**Avis de la Mission Régionale d'Autorité environnementale
Nouvelle-Aquitaine formulé à l'occasion de la présentation
du projet de centrale photovoltaïque au sol de « La Châtre »
à Magnac-Laval et Saint-Léger-Magnazeix (87)**

n°MRAe 2023APNA85

dossier P-2023-14057

Plan masse du projet – extrait étude d'impact page 31

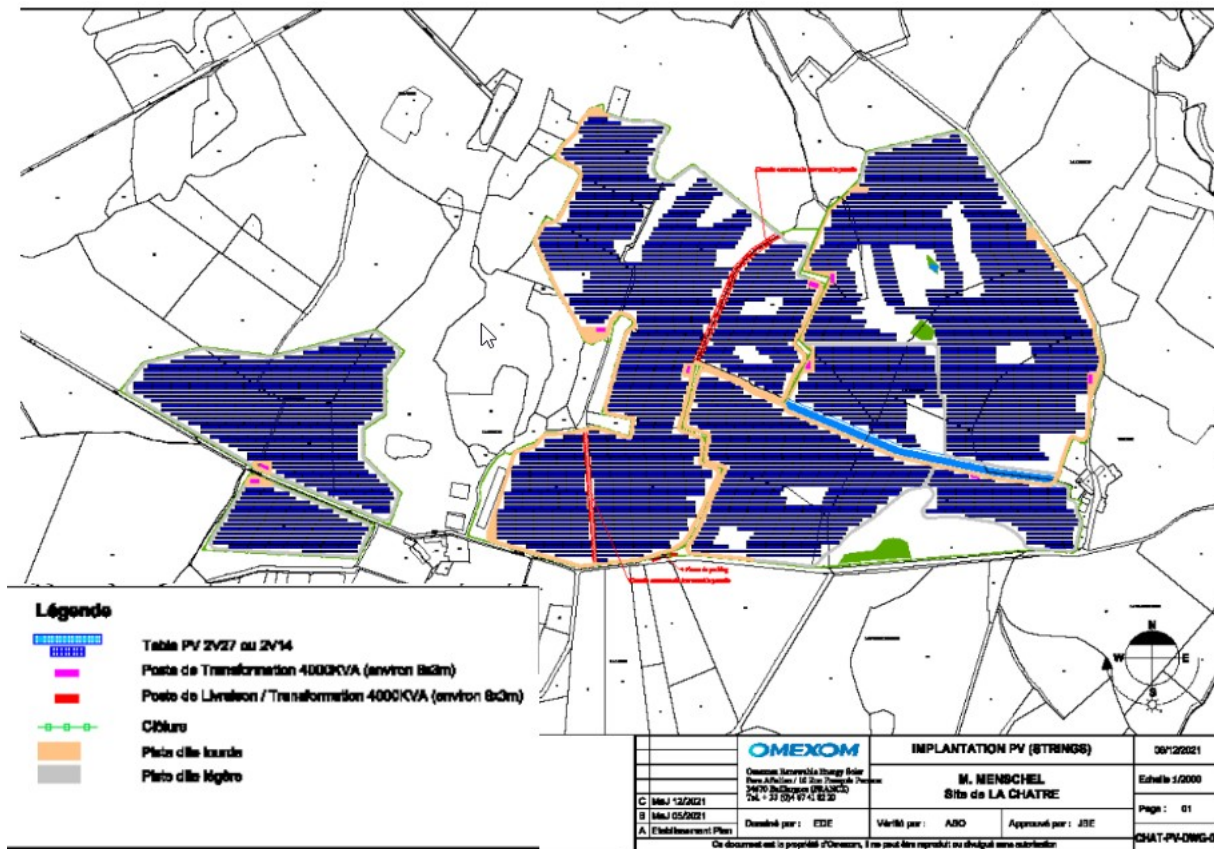
Le projet prévoit un **raccordement électrique** via des réseaux enterrés au futur poste-source Haut-Limousin, dont la localisation n'est pas encore arrêtée à la date de rédaction de l'étude d'impact. La longueur du raccordement du parc photovoltaïque à ce poste-source est estimée entre 4 et 6 km (cf. illustration de la localisation envisagée pour le futur poste-source Haut-Limousin page 34 de l'étude d'impact).

D'une manière générale, la MRAe rappelle que le raccordement du parc photovoltaïque au réseau public d'électricité fait partie intégrante du projet et recommande que les enjeux environnementaux liés aux opérations de raccordement soient précisés et fassent l'objet de la mise en œuvre de la séquence "Éviter Réduire Compenser" (ERC).
